Teilrevision Grundordnung Gewässerräume Mitwirkungsaufgabe

Planungs- und Mitwirkungsbericht

Projekt
Teilrevision Grundordnung Gewässerräume, Stadt Chur
Projektnummer: S2023-307

5. Anhang 4¹ – Auswertung Vorprüfungsbericht

Abbildung 3: Für die pink markierten Eindolungen wird auf eine Gewässerräumausseidung verzichtet, bei den grün markierten, eingedolten Gewässerabschnitten handelt es sich um eine Nichtvornahme; gelb: Bauzonen

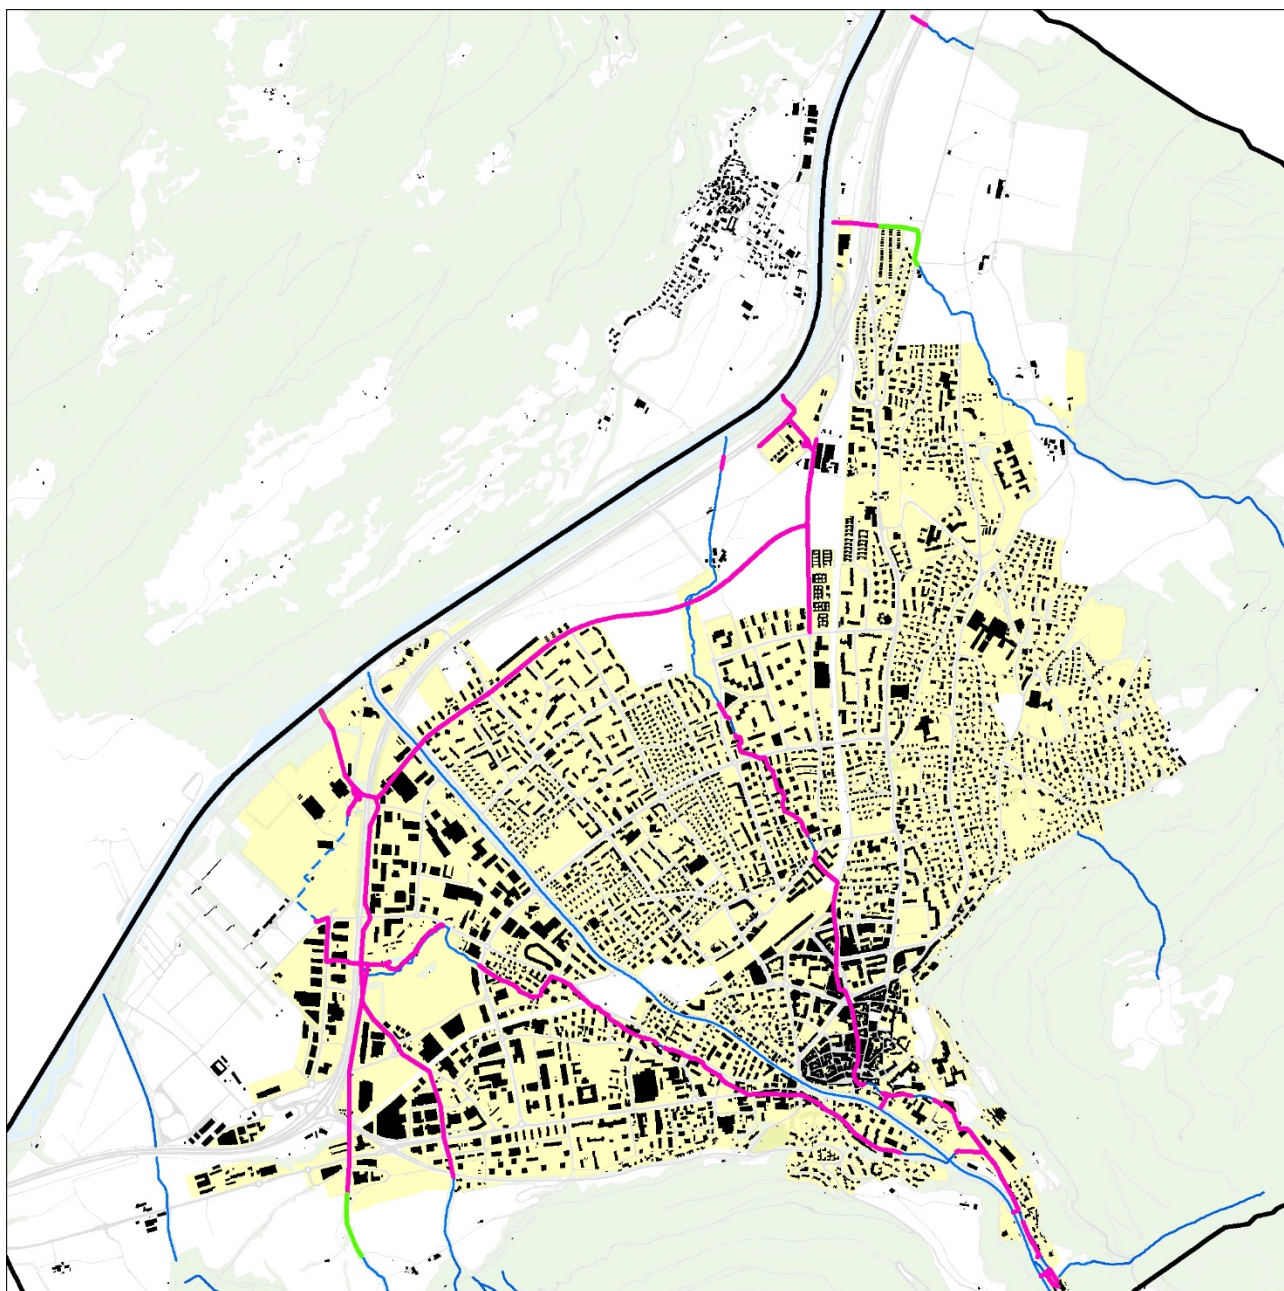
5	3.2	Eindolungen	Bei Eindolungen wird laut PMB in bestimmten Fällen auf eine Gewässerraumausscheidung verzichtet, in anderen Fällen handelt es sich um eine Nichtvornahme. Die Abschnitte sind in den Zonenplänen dementsprechend zu kennzeichnen.	Die Abschnitte sind in den Zonenplan hinweisend aufgenommen und entsprechend gekennzeichnet worden.
6	3.3	Nutzungskonflikte	Für den Ober- und Untertorer Mühlbach sind im GGP Abschnitte mit Revitalisierungspotential gekennzeichnet. Für einzelne wurde auf die GewR-Ausscheidung verzichtet. Sollten im Rahmen der Überarbeitung des GGP im Zuge der Revision GO weiterhin ein Revitalisierungspotential an Abschnitten mit einem Verzicht auf den GewR ausgewiesen werden, ist für diese nachträglich ein GewR auszuscheiden.	Die Stadt hält am Verzicht auf die Gewässerraumausscheidung für die genannten Abschnitte des Ober- und Untertorer Mühlbachs fest und wird dies entsprechend bei der Überarbeitung des GGP im Rahmen der Revision der Grundordnung berücksichtigen.

Abbildung 5: Laterale Verschiebung entlang eines Abschnitts des Unterortor Mühlbachs im Gebiet Titt (blau = ausgeschiedener GewR, violett = berechneter GewR)

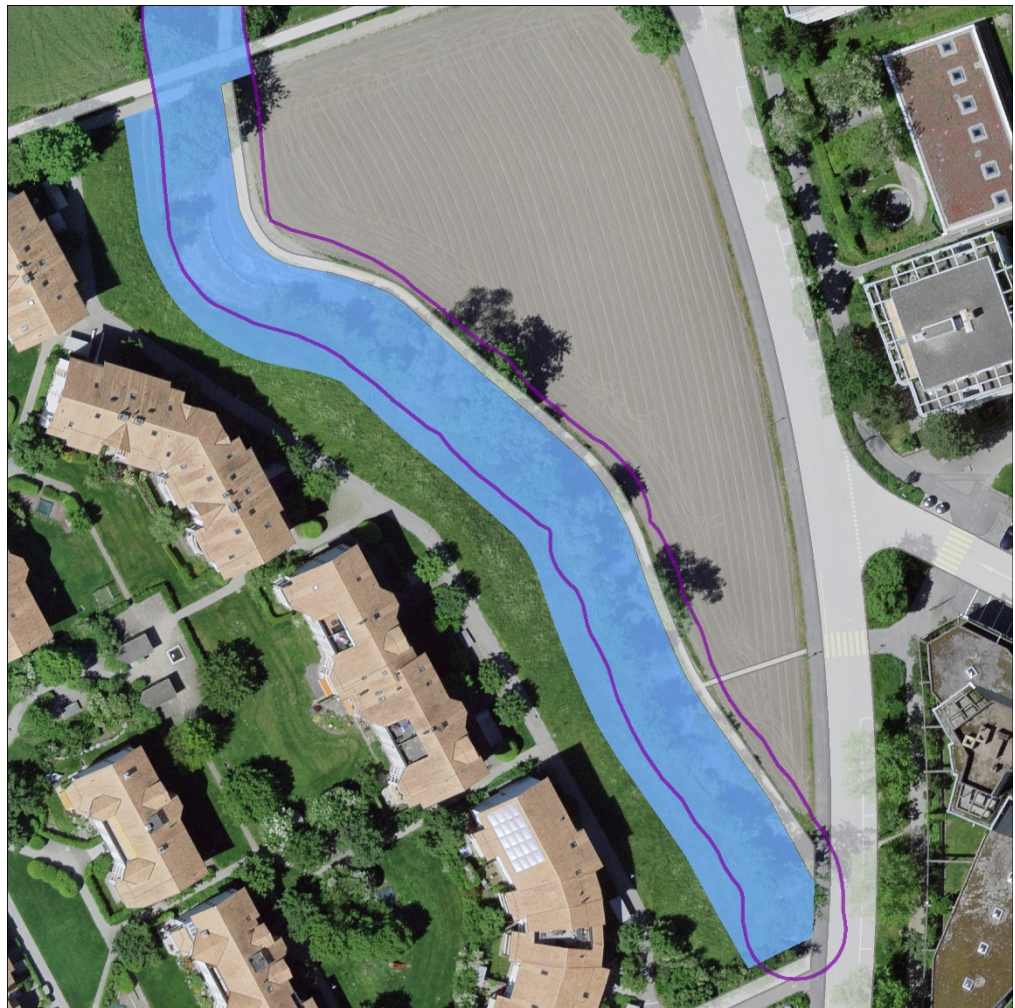
7	4.2	Laterale Verschiebungen	Der lateralen Verschiebung des Untertorer Mühlbachs kann zugestimmt werden. Sollten sich bei der Ausarbeitung der Revitalisierungen Verschiebungen des Gewässerraumes abzeichnen, so können diese im Rahmen der Projekte angepasst und bei einer zukünftigen Teilrevision der Ortsplanung nachgeführt werden.	Der Hinweis wurde zur Kenntnis genommen.

Abbildung 7: Auszug aus dem Plan zur Mühlbachverlegung und Aufwertung der Stadt Chur vom 22.08.2023 mit dem in der Teilrevision vorgesehenen Gewässerraum (rot gestrichelt)

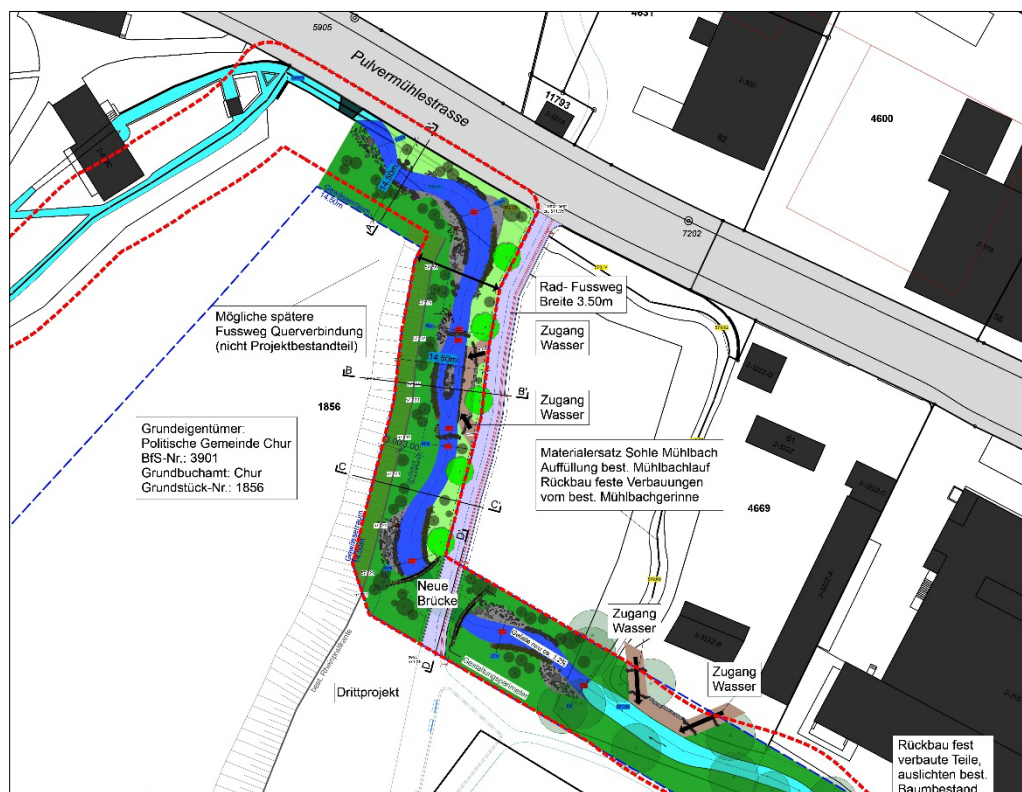
Nr.	Kapitel Bericht	Thema	Beurteilung ARE GR (zusammengefasst)	Behandlung Stadt
1	1	Formelles	Die Ausscheidung des GewR beim Obertorer Mühlbach im Gebiet "Kleinbruggen" ist ohne Hintergrundwissen nicht nachvollziehbar und der PMB zu ergänzen.	Der PMB wurde entsprechend in Kap. 3.7 ergänzt.
2	1	Formelles	Der Plan 1:20'000 betreffend Aufhebung Gewässerabstandslinien ist mit GGP statt mit ZP zu bezeichnen. Analog ist der Plan 1'5000 in ZP und GGP umzubenen.	Die Plantitel wurden überprüft und korrigiert.
3	3.1	Festlegung GewR	Es ist für das Verständnis zu prüfen, ob bei der Rabiosa Abschnitt 2 ebenfalls ein Gewässerraum ausgeschieden werden soll, analog zur Gemeinde Churwalden.	Der Abschnitt wurde nochmals geprüft. Die Stadt hält an der Nichtvornahme der Gewässerraumausscheidung fest, da sich der Abschnitt vollständig im Wald befindet und keine Nutzungskonflikte vorhanden sind.
4	3.2	Eindolungen	Ein Verzicht kommt dann in Frage, wenn eine offene Führung nicht mehr möglich ist. Das überwiegende öffentliche Interesse des Hochwasserschutzes muss jedoch gewährleistet sein. Ist bei Bauvorhaben die Eindolung betroffen, sind punktuell eine offene Wasserführung zu prüfen und der Gewässerraum nachträglich auszuscheiden.	Der Hinweis wurde zur Kenntnis genommen.
